ÚZEMNÍ PLÁN MĚSTA BRNA

Textová část odůvodnění Příloha č. 5
kapitola 19

VYHODNOCENÍ PŘIPOMÍNEK

**d) Opakované veřejné projednání upraveného Návrhu z roku 2021
(prosinec)**

kód úpravy G041 (požadavek MČ)

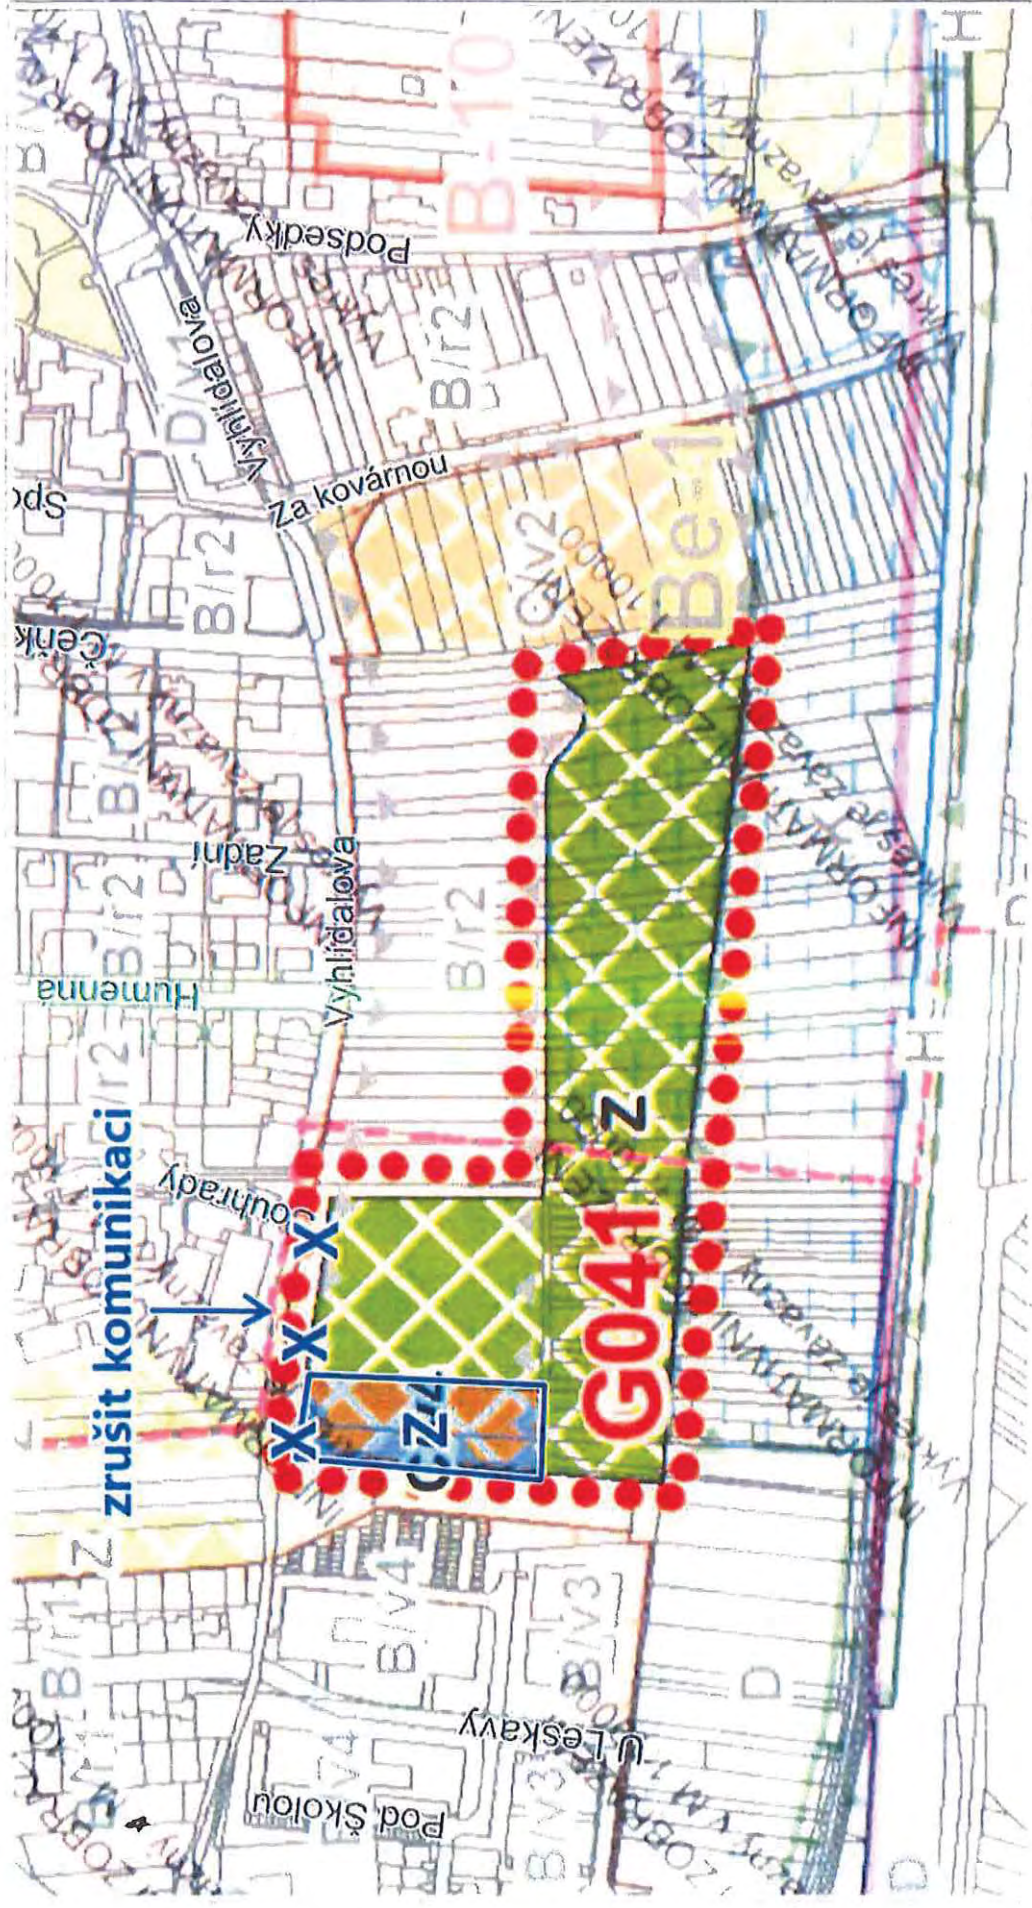
1 Zastupitelstvo MČ Brno-Bohunice **požaduje** u podstatných úprav návrhu Územního plánu města Brna pro 2. opakované veřejné projednání, v celé lokalitě označené pod kódem úpravy G041 plochu městské zeleně „Z“ **1** a **ukládá** vedoucí Stavebního odboru zaslat toto stanovisko pořizovateli Územního plánu města Brna – Odboru územního plánování a rozvoje MMB.

MČ požaduje vymezení celé plochy na Z.

Nesouhlasnou připomínku s vymezenými stavebními plochami C/v4 a B/r2 v západní části lokality Be-1 MČ opakovaně uplatnila při 1. opakovaném veřejném projednání v 06/2021. Návrh řešení rozsahu stavebních ploch v dané části lokality byl na základě uplatněného podnětu určeného zastupitele RNDr. Filipa Chvátala, PhD. dle § 53 odst. (1) stavebního zákona, při vyhodnocení podání z 1. veřejného projednání v 06/2020 ponechán pro 1. opakované veřejné projednání v 06/2021 beze změny, došlo pouze k úpravě funkční plochy z bydlení na funkci smíšenou obytnou.

Přípomínce nelze zcela vyhovět, protože zde byla uplatněna diskrece samosprávy na podobu územního plánu.

kód úpravy G041 (požadavek MČ)

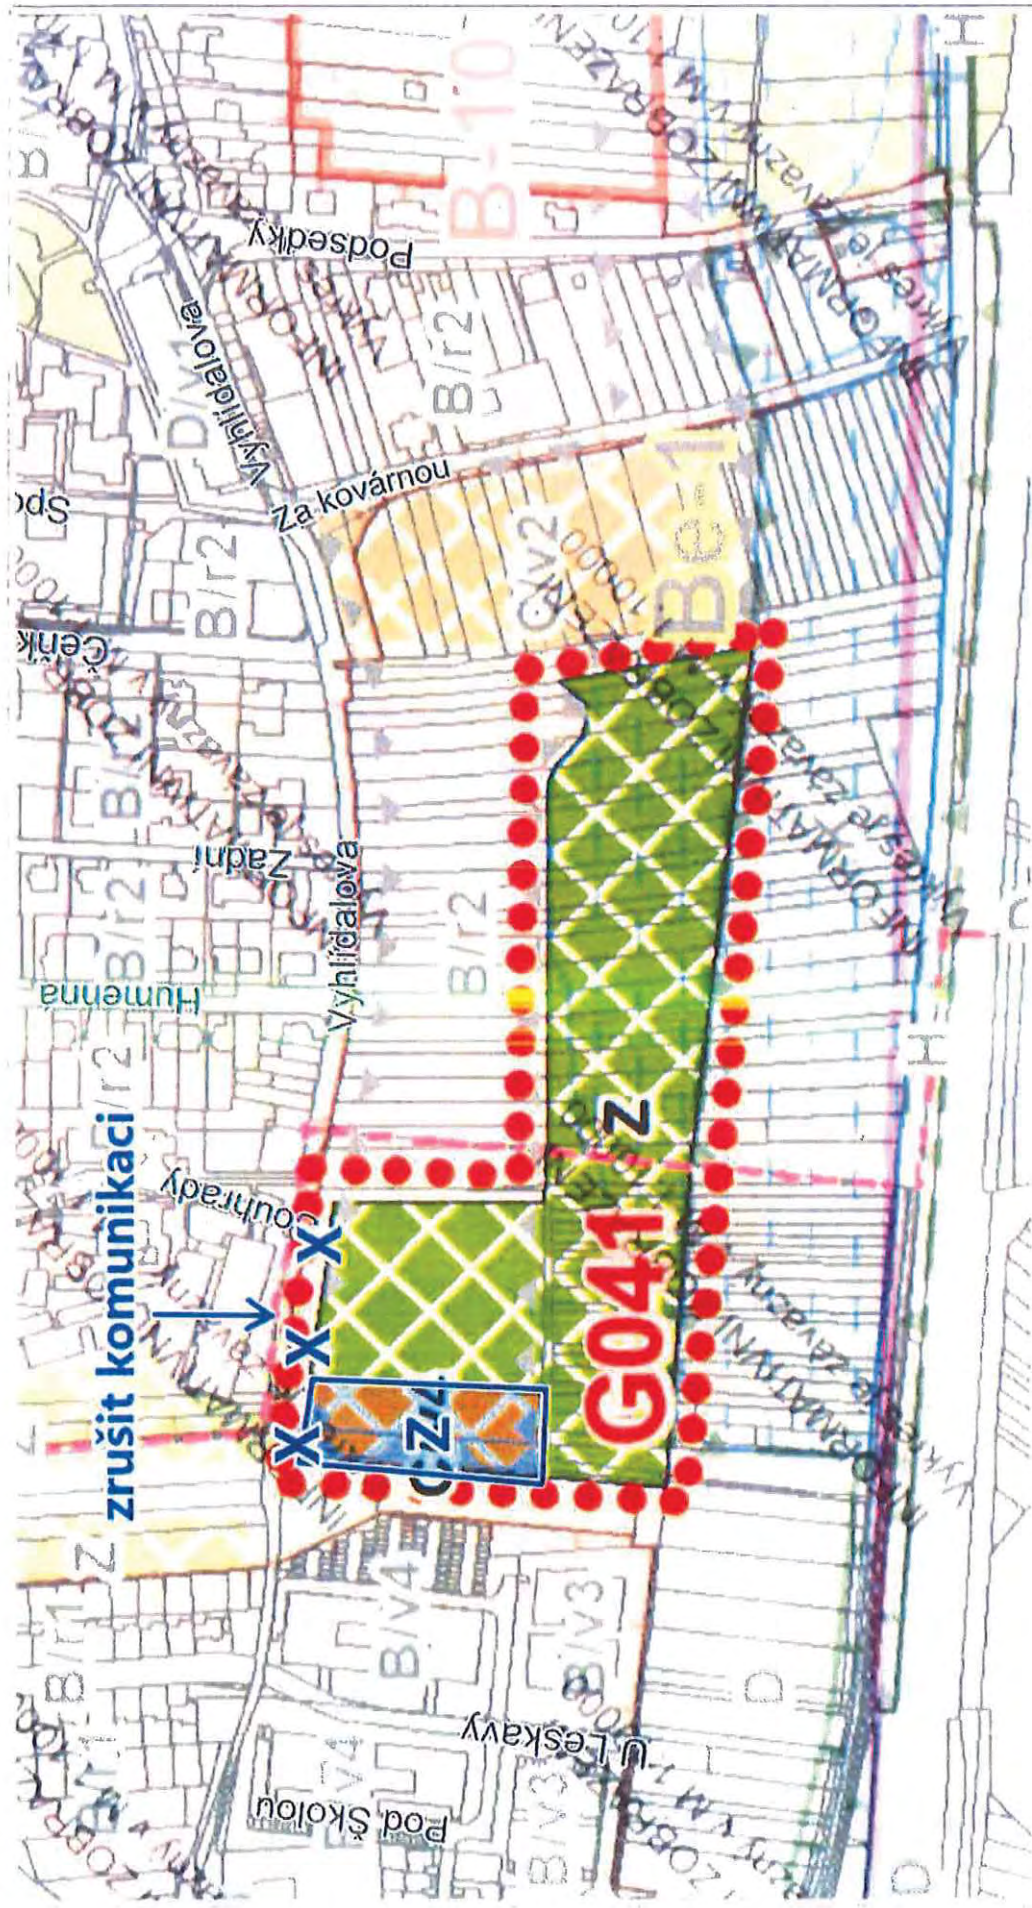
Zastupitelstvo MČ Brno-Bohunice **nesouhlasí** u podstatných úprav návrhu Územního plánu města Brna pro 2. opakované veřejné projednání v rámci lokality označené pod kódem úpravy G041 s propojovací komunikací ulice Dvořiště s plánovanou komunikací k terminálu IDS a **ukládá** vedoucí Stavebního odboru zaslat toto stanovisko pořizovateli Územního plánu města Brna – Odboru územního plánování a rozvoje MMB.

Nová propojovací komunikace by byla napojena na ulici Dvořiště, kde je klidná část s řadovou zástavbou s RD. Propojovací komunikací by se doprava z nové výstavby v MČ Brno-Starý Lískovec svedla do této části až na ulici Lány, která je již v současné době kapacitně přetížena automobilovou dopravou.

Pořizovatel v rámci veřejné vyhlášky, č.j. MMB/0566265/2021, ze dne 5.11.2021, kterou bylo mimo jiné oznámeno datum a místo konání 2. opakovaného veřejného projednání o upraveném Návrhu připravovaného Územního plánu města Brna, avizoval, že: "Podstatně upravený Návrh ÚPmB se tedy může projednávat stavebním zákonem předpokládaným způsobem pouze v rozsahu jednotlivých úprav. Veškerá podání, která se nebudou týkat upravených částí, budou v souladu se zákonem zamítnuta, protože obsahově nebudou spadat do merita projednávané věci."

Předmětné podání je ve svých požadavcích, a proto také svojí povahou, uplatněno mimo projednávaný rámec podstatných úprav, a tudíž je ve smyslu ust. § 53 odst. 2 zákona č. 183/2006 Sb., o územním plánování a stavebním řádu, ve znění pozdějších předpisů, vyhodnoceno tak, že se mu nevyhovuje.

CH-1

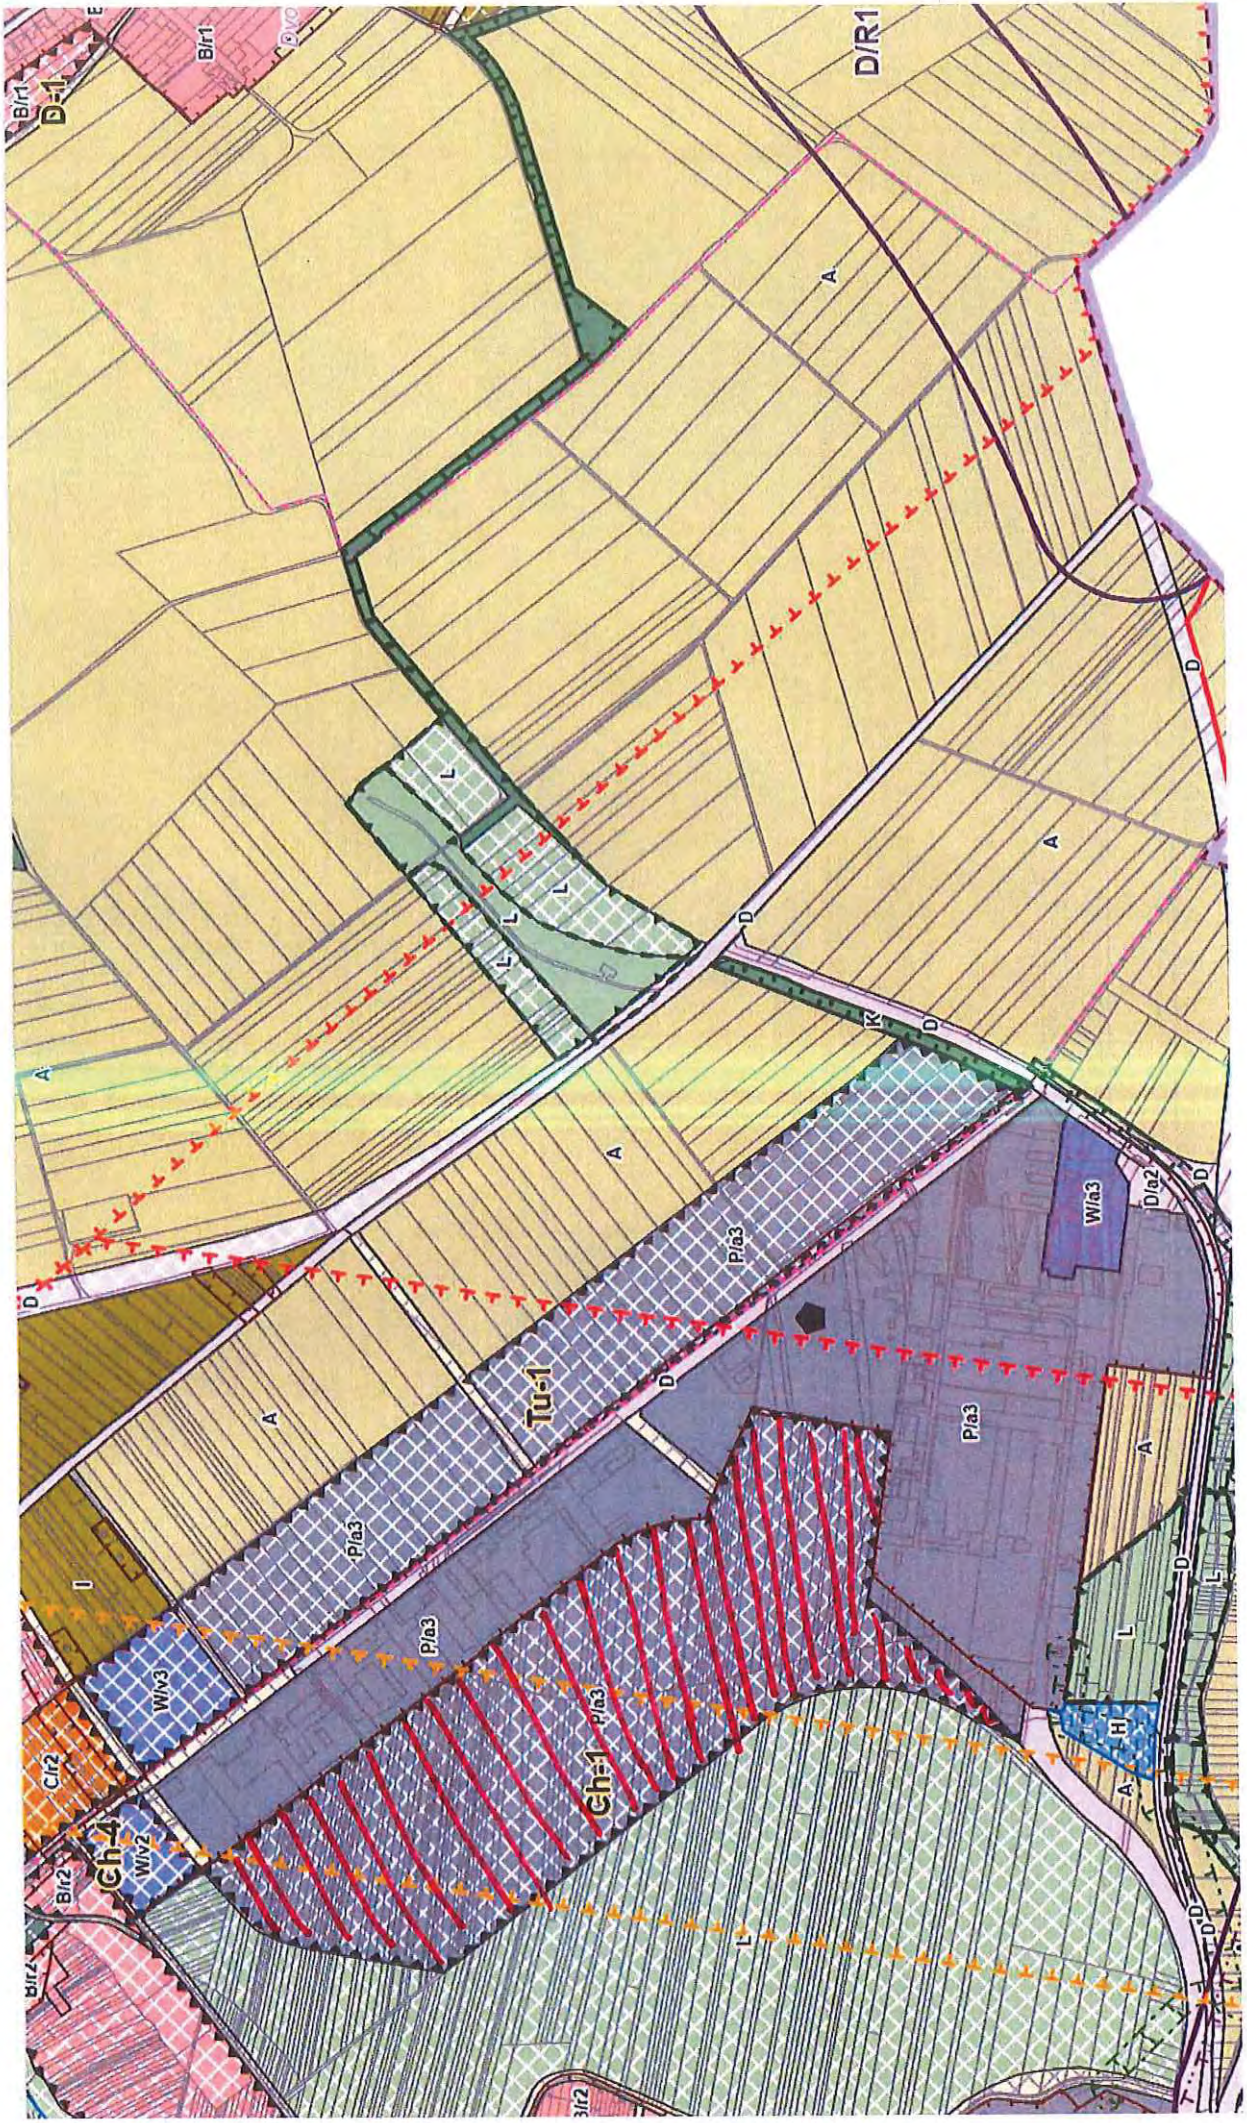
Připomínka č. 1: Nesouhlasíme za MČ Brno-Chrlice s navrhovanou plochou výroby a skladování v celé navrhované ploše Ch- 1 požadujeme plochy zemědělské A.

Nesouhlasíme za MČ Brno-Chrlice s navrhovanou plochou výroby a skladování v celé navrhované ploše Ch- 1 požadujeme plochy zemědělské A. Plocha Ch -1 je vymežována na základě nesouhlasu městské části Brno – Chrlice. Rada městské části se vyjadřovala v červnu r. 2020, že realizovatelnost plochy CH1 je závislá na přestavbě mostu Roviny. Pořizovatel UP nerespektuje připomínky MČ Brno-Chrlice. Na základě nerespektování požadavků MČ Brno-Chrlice nyní požadujeme plochy zemědělské A v celé navrhované ploše Ch - 1.

— POZADUJEME PLOCHY ZEMĚDELSKÉ A

Ch-2

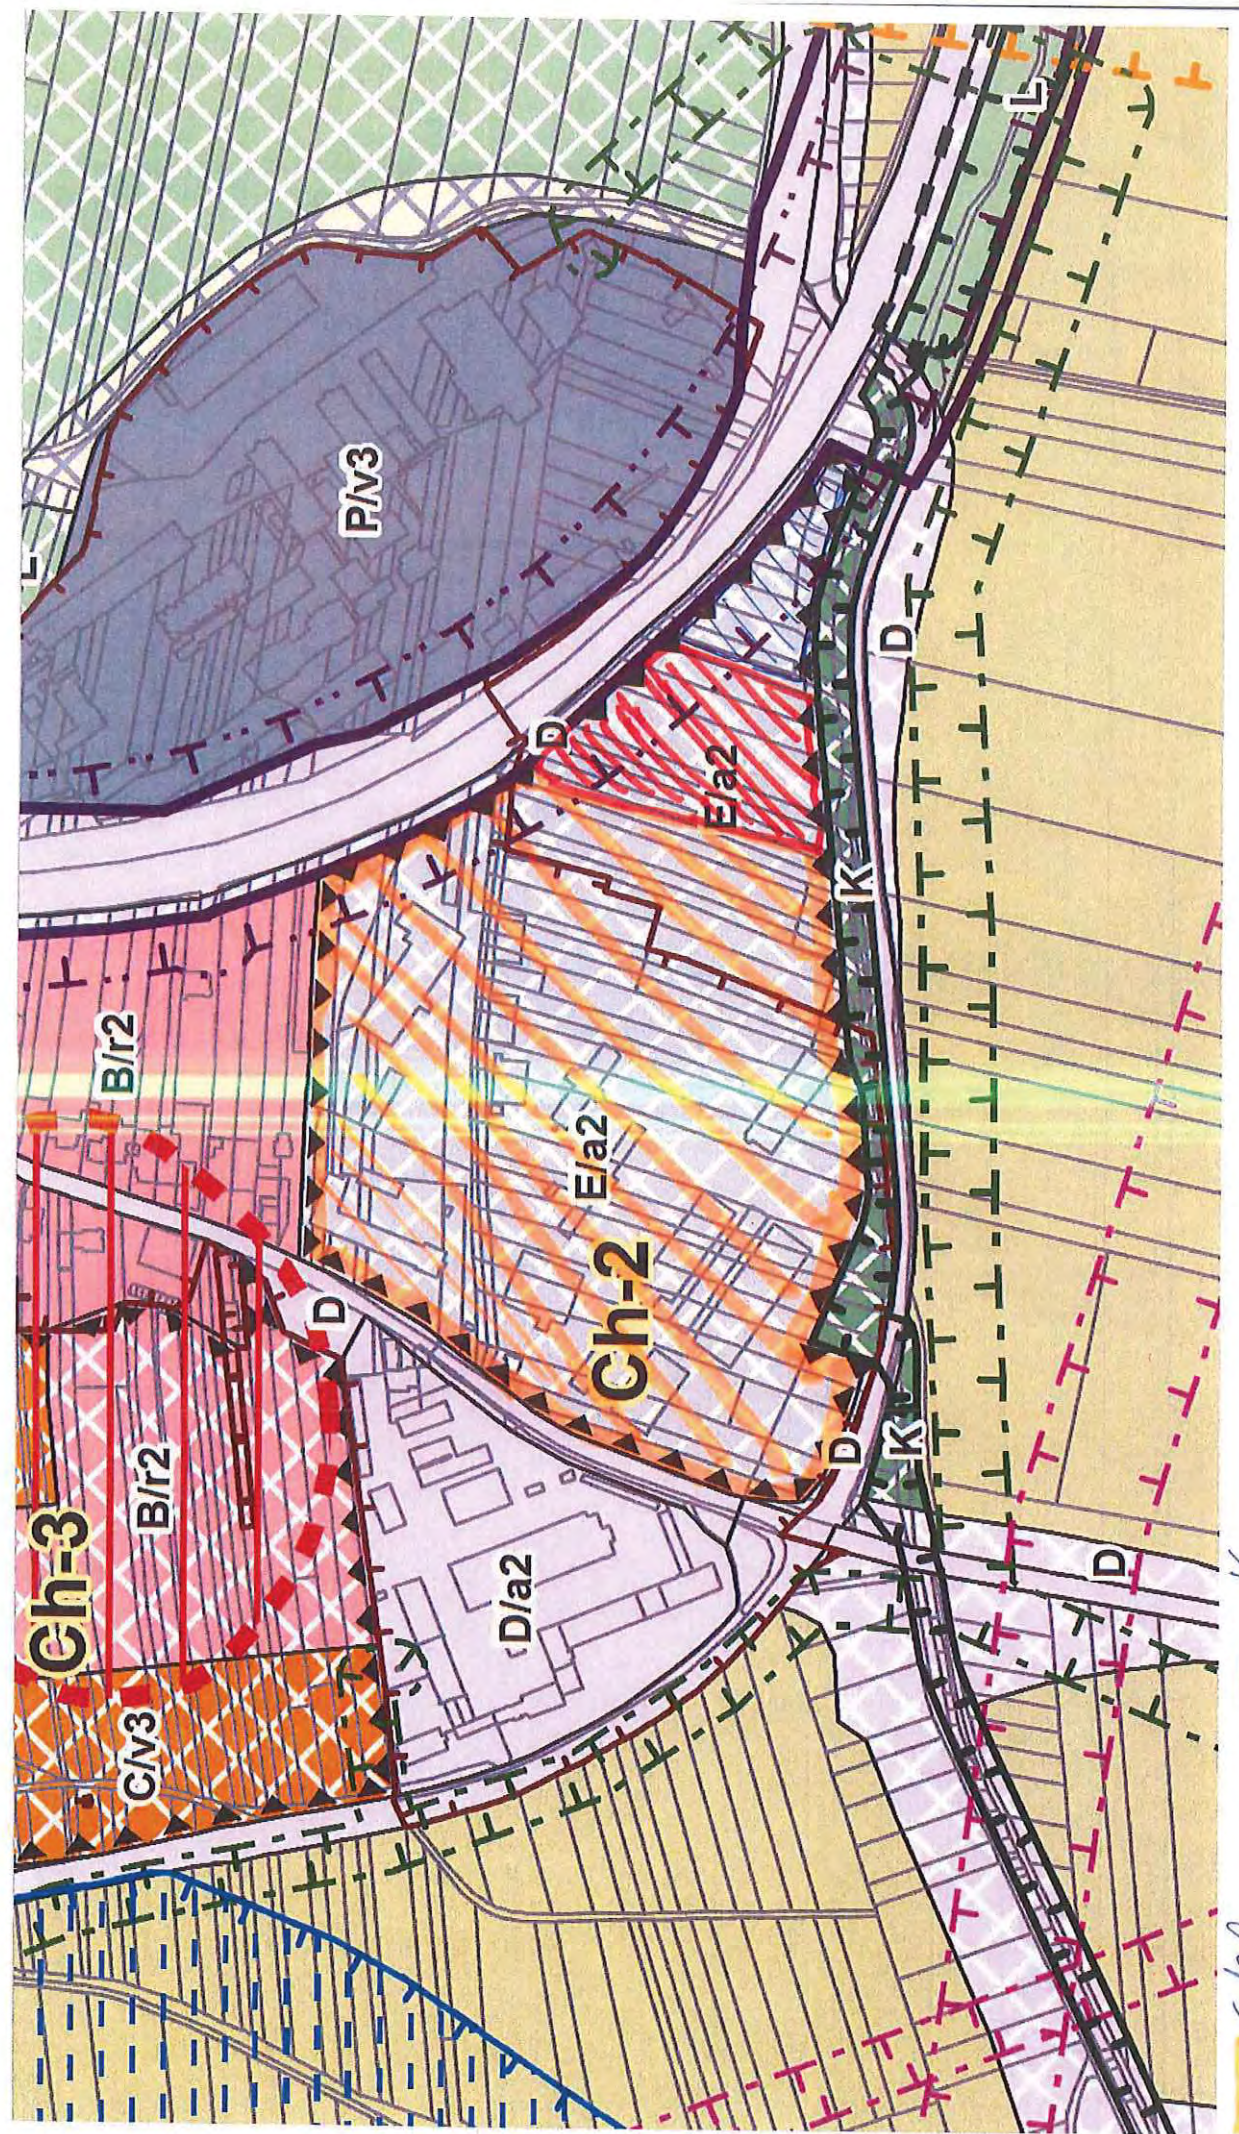
Přípomínka č. 2: Požadavek na omezení rozsahu plochy lehké výroby v lokalitě Ch – 2

Znovu požadujeme zmenšení přestavbové a návrhové plochy lehké výroby v lokalitě Ch - 2 Roviny, a to tak, aby plocha lehké výroby v této lokalitě zahrnovala pouze oranžově vyznačenou část dle Přílohy „CH2“ těchto připomínek. V ostatních částech této lokality požadujeme vymezit, resp. zachovat, plochy zemědělské (A - plochy pro zemědělskou výrobu či ZPF) a plochy krajinné zeleně K (vše dle přílohy č. 2 těchto připomínek) v souladu s vymezením podle platného Územního plánu města Brna (dále „ÚPmB“).

— K
 E/a2
 A
